Impianto di produzione di energia elettrica da fonte Eolica e relative opere di
 connessione potenza complessiva
 pari a 80,60 MW
 Impianto Eolico "Ariano Irpino e Savignano Irpino"

NOTA TECNICA
 (Riscontro nota MATTM/2032 del 27.02.2023)

PROGETTO DEFINITIVO

Figura 2 – Sintesi delle analisi per singolo aerogeneratore – Foglio 1 [WTG01, WTG02, WTG03, WTG04, WTG05, WTG06 e WTG14]

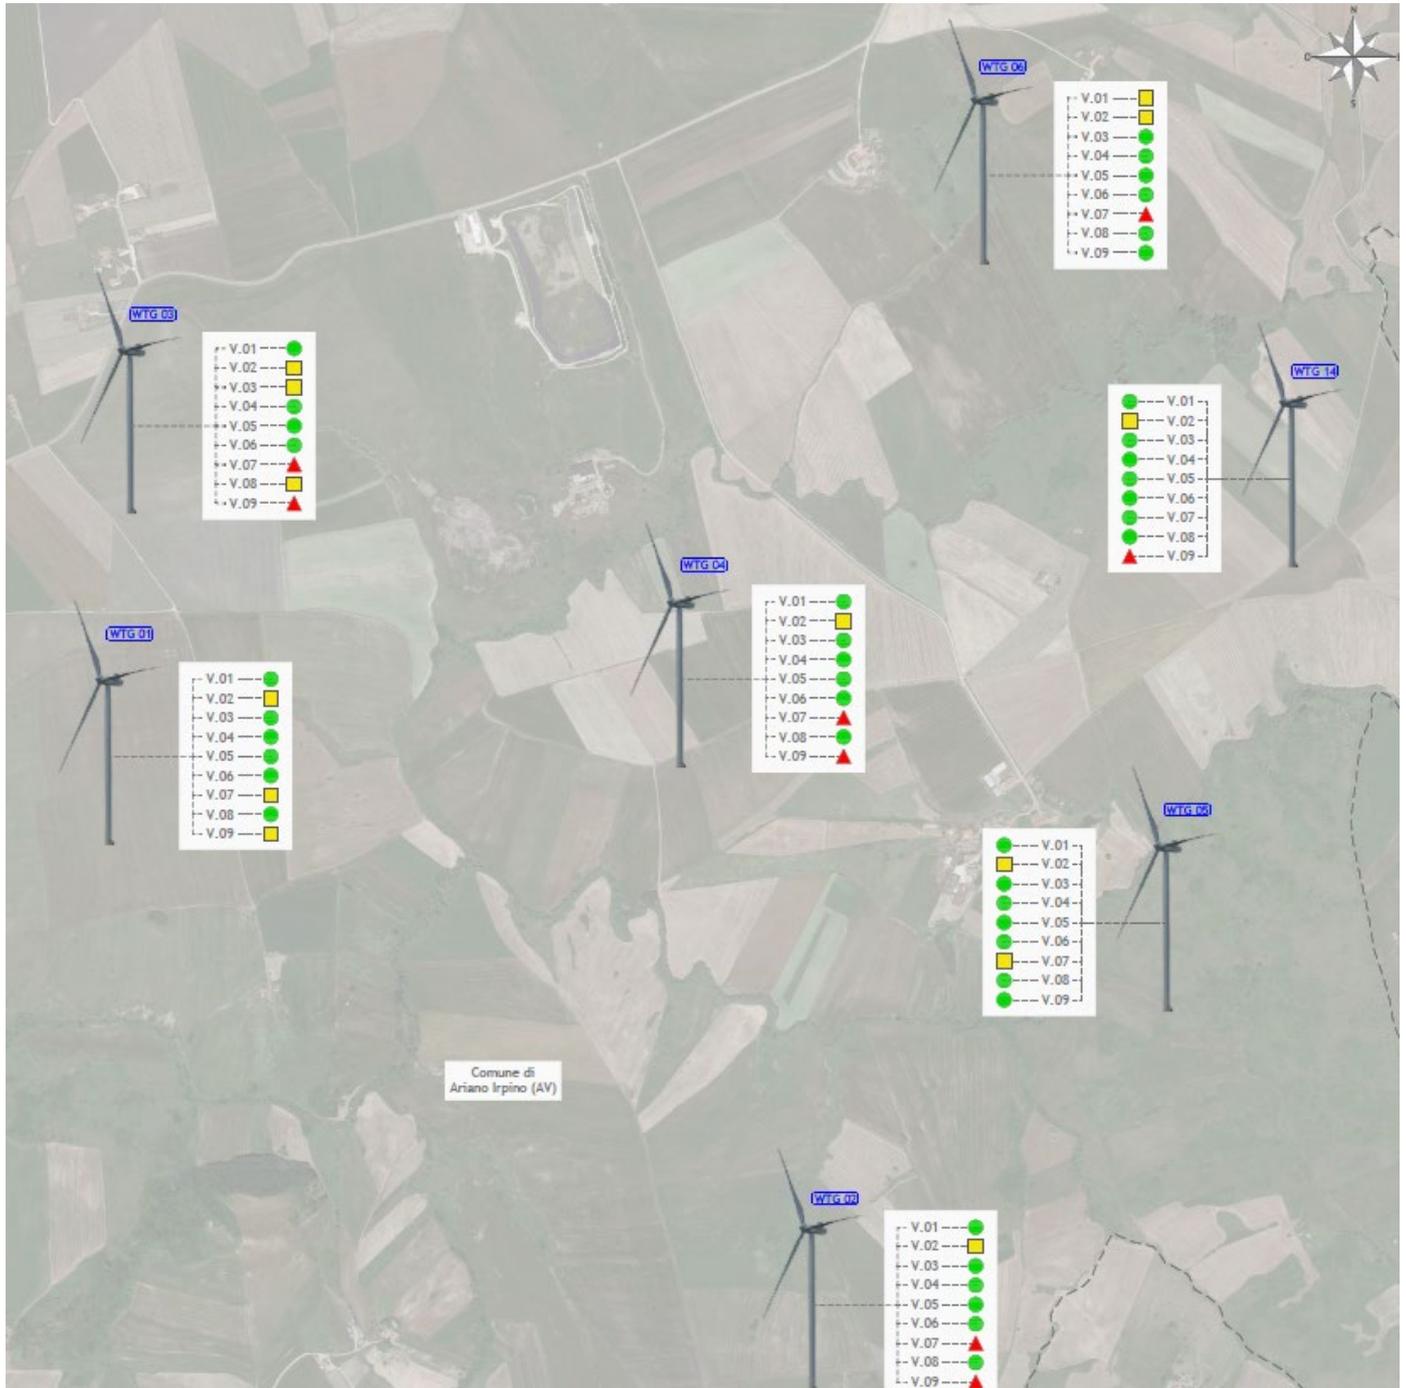
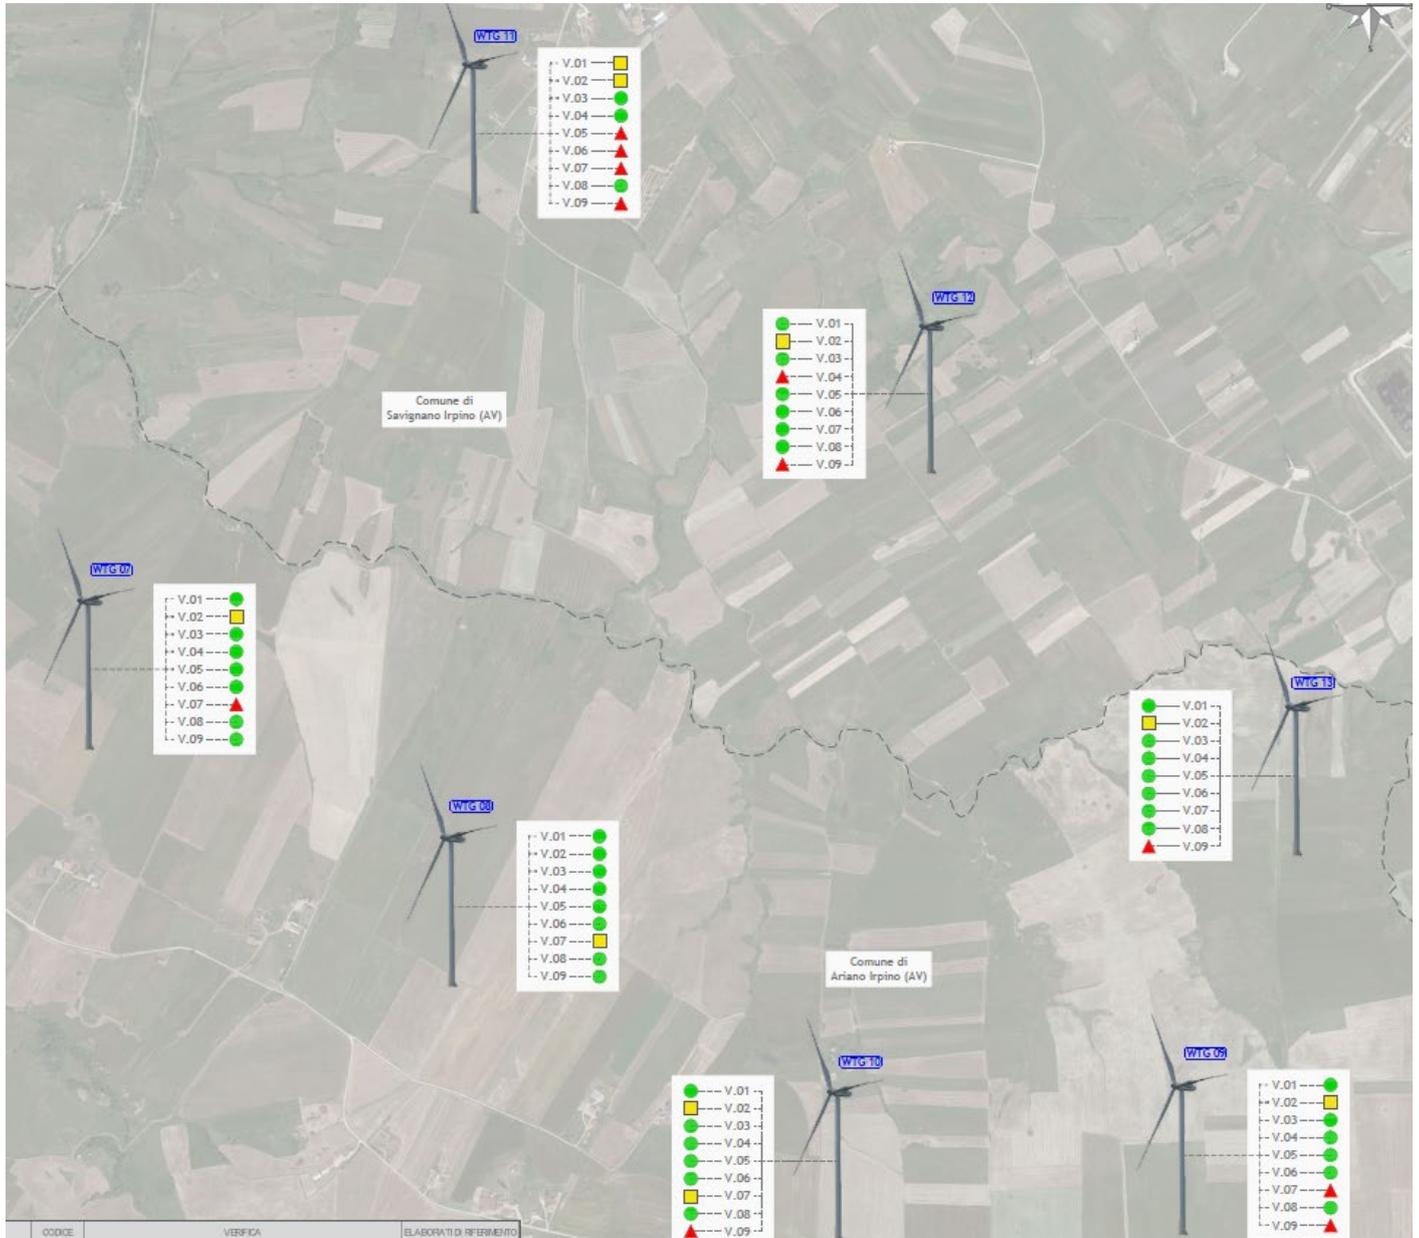
Richiesta:

1. *Alternative progettuali in termini di localizzazione, aspetti tipologico-costruttivi e dimensionali, processo, uso di risorse, limitazione degli impatti cumulativi.*

Di seguito, si riportano gli stralci di sintesi su ortofoto, con le posizioni degli aerogeneratori della prima ipotesi di layout, con indicazione delle criticità riscontrate, per ciascun aerogeneratore.

Tenuto conto delle criticità riscontrate, si è deciso di ridurre il numero di aerogeneratori (da 14 a 13) e di dislocarli sul territorio minimizzando le interferenze riscontrate.
